改善箇所説明図

左ハンドル車で説明

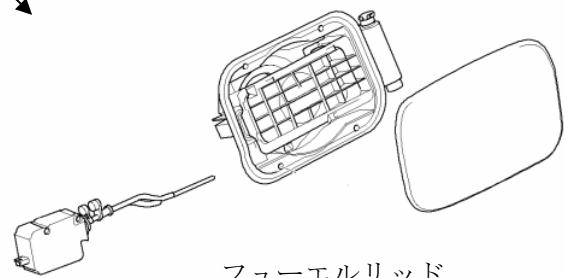
基準不適合発生箇所

不具合の内容

集中ロック用 ECU のプログラムが不適切なため、集中ロックシステムのサーボモーターが起動し続け、焼き付くことがある。そのため、ドアおよびフューエルリッドの施錠を解除できなくなり、最悪の場合、ドアが開かなくなるおそれがある。

改善措置の内容

全車両、集中ロック用 ECU のソフトウェアを修正する。
